Wielobranzowy projekt budowlany i wykonawczy opracowany w okresie 2008-2010 przez pracownię Portal - pp sp. z ograniczoną odpowiedzialnością spk. Zmiany w zakresie opisanym na rysunkach i w opisie wprowadzone w sierpniu i wrześniu 2012

KOMPLEKS ZABUDOWY USŁUGOWEJ NA POTRZEBY SZCZECIŃSKIEGO PARKU NAUKOWO-TECHNOLOGICZNEGO PRZY UL. NIEMIERYŃSKIEJ W SZCZECINIE

RZUT DACHU - zmiany
rys. architektura
skala: 1:100
data: Szczecin, maj 2012r.
nazwa: zmiany, sierpień/wrzesień 2012r.
nr rys.: A5z

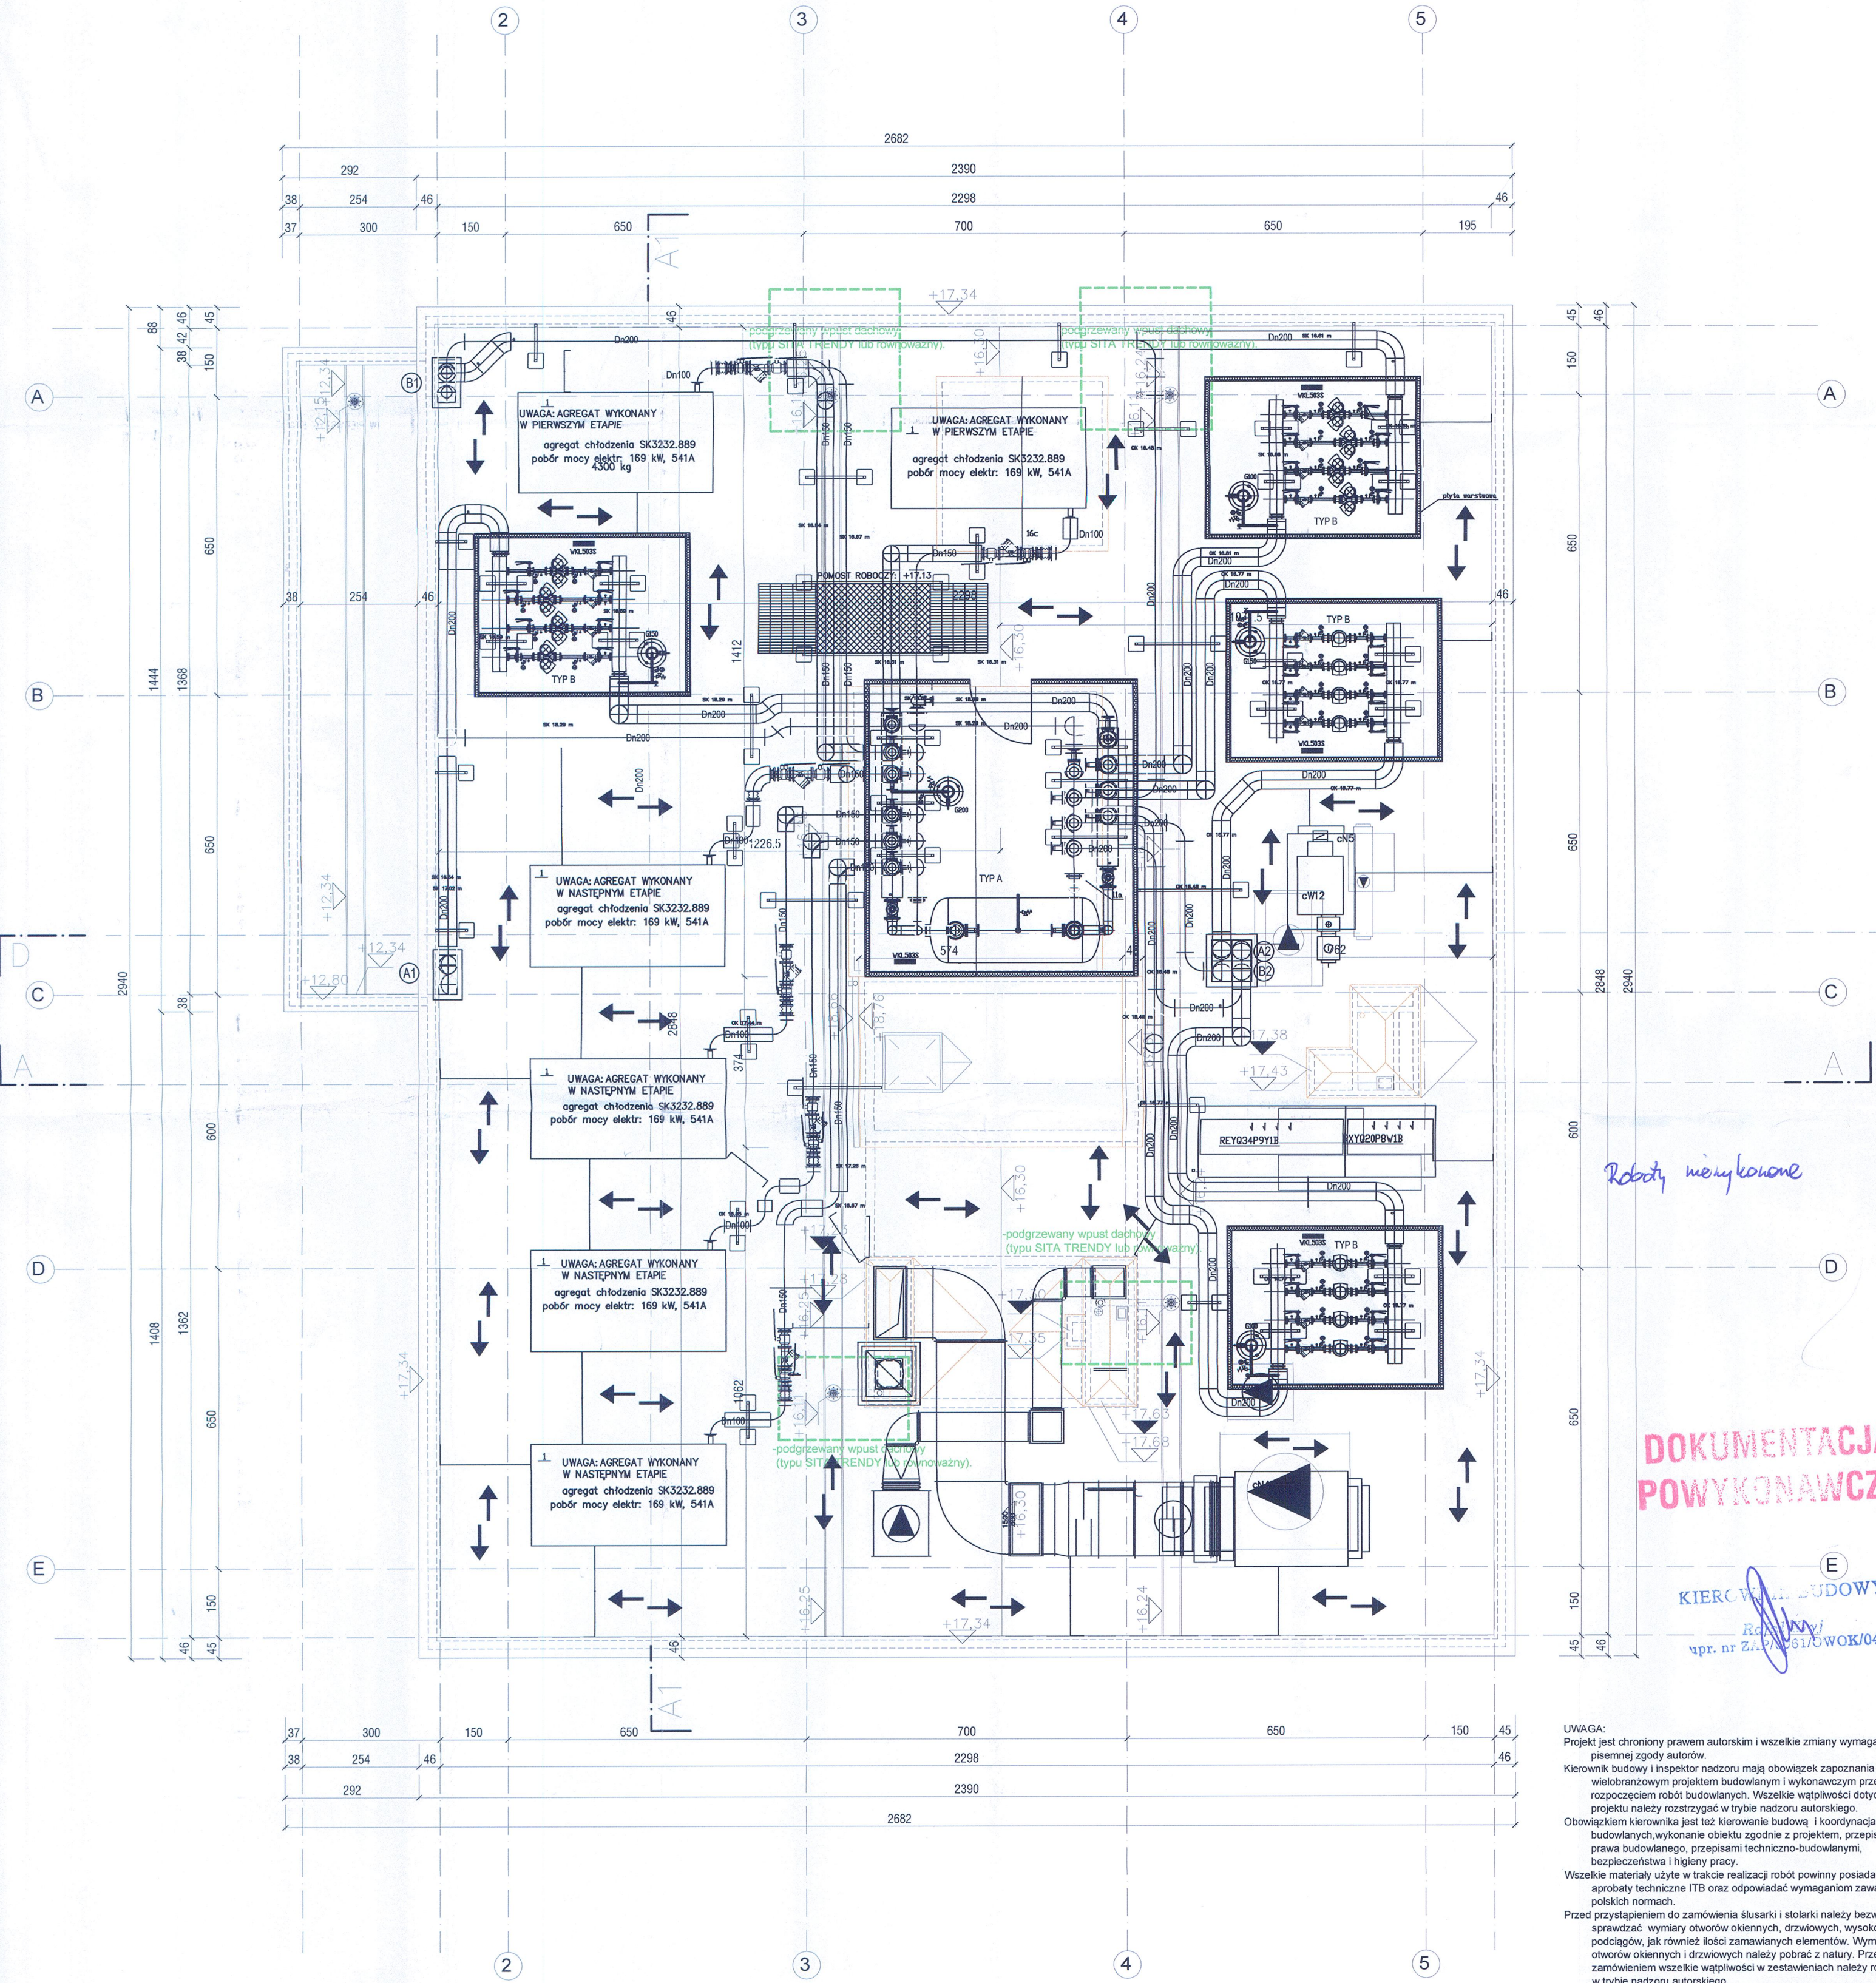
- Korekta układu pomieszczeń 2.05 i 2.06 (zmiana pom. gospodarczego 2.05 na łazienkę z natryskiem)
- Zmiana wpustów dachowych na podgrzewane (typu SITA TRENDY lub równoważne).
